Servizio Sistemi Ambientali
APA Centro
Pratica SD n. 13142/2023
Ferrara 07/04/2023

Oggetto: [ID: 9054] Procedura di Valutazione di Impatto Ambientale ai sensi dell'art.23 del D.Lgs 152/2006 relativa al progetto per la realizzazione di un Impianto fotovoltaico denominato "EG Pascolo – Bando" da realizzarsi in comune di Argenta e Portomaggiore (FE) di potenza nominale 92,7 MWp collegato alla RTN. Progetto PNIEC.

OSSERVAZIONI

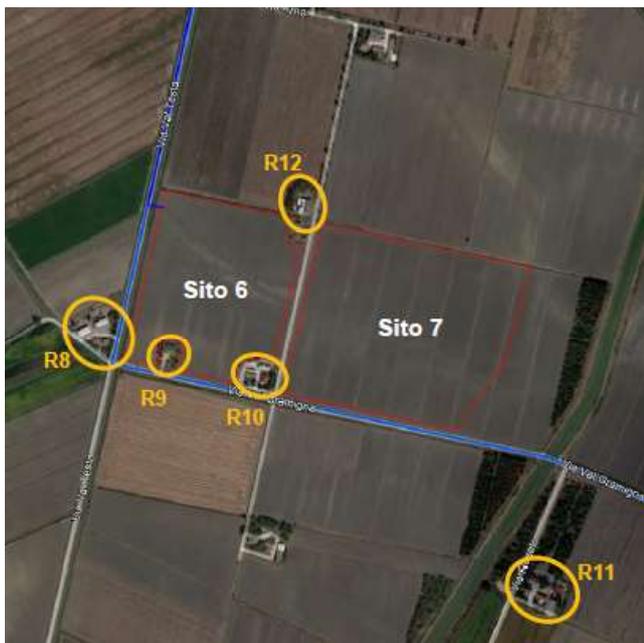
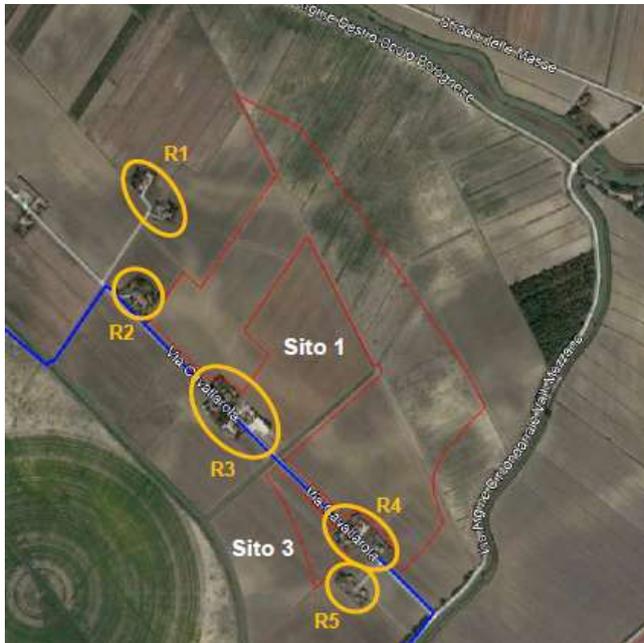
Vengono individuati puntualmente 14 edifici abitativi potenzialmente interessati dagli impatti prodotti dal campo fotovoltaico, di seguito rappresentati. In base alle classificazioni acustiche dei comuni di

Argenta e Portomaggiore, tali edifici si trovano tutti in Classe III (limite diurno di 60 dBA e notturno di 50 dBA).

Alla luce di tali risultati, si dichiara che verrà richiesta deroga ai limiti, seppur non siano state specificate le distanze dei ricettori dalle lavorazioni e quindi non sia stato possibile, per la scrivente Agenzia, verificare l'effettiva presenza di edifici sottoposti a livelli acustici maggiori di 70 dBA.

Seppur dichiarata la potenza acustica, nello studio previsionale non vengono specificate le distanze dei ricettori dalle sorgenti, pertanto la scrivente Agenzia non è stata in grado eseguire una verifica della correttezza delle stime.
